ARPAT - AREA VASTASUD . Dipartimento di Arezzo - Settore Supporto tecnico

Oggetto: AISA IMPIANTI Spa - Strada Vicinale dei Mori Località San Zeno Arezzo (AR)
Rilascio del Provvedimento Autorizzativo Unico relativo al progetto di adeguamento dell'impianto di recupero totale di rifiuti di San Zeno ai sensi dell'art.27-bis del D. Lgs 152/06 e dell'art.73-bis della L.R. 10/2010. Richiesta integrazioni.

Figura 2. Stato di progetto con indicazione delle sezioni esistenti oggetto di spostamento e/o rifacimento (riquadro azzurro) e delle nuove sezioni in progetto (riquadro rosso).

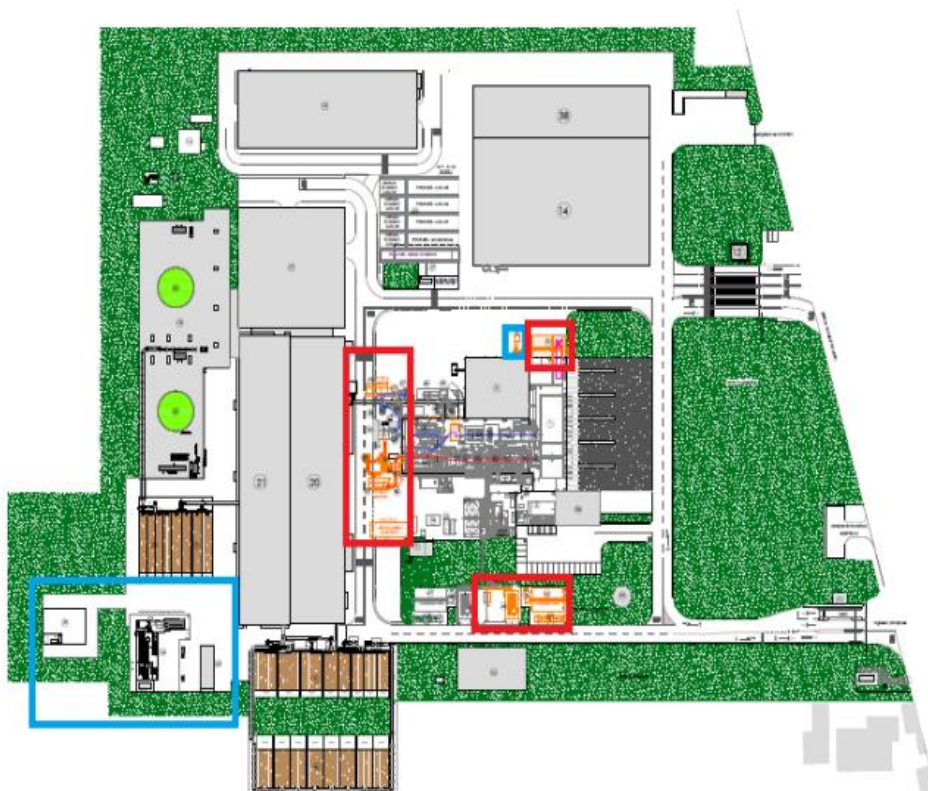
Gli interventi in progetto prevedono quindi la realizzazione di nuove sezioni tecniche per l'ampliamento di reparti esistenti e di nuovi presidi ambientali e volumi tecnici per l'adeguamento del polo impiantistico per il recupero totale di rifiuti di San Zeno (AR), come evidenziato in figura .
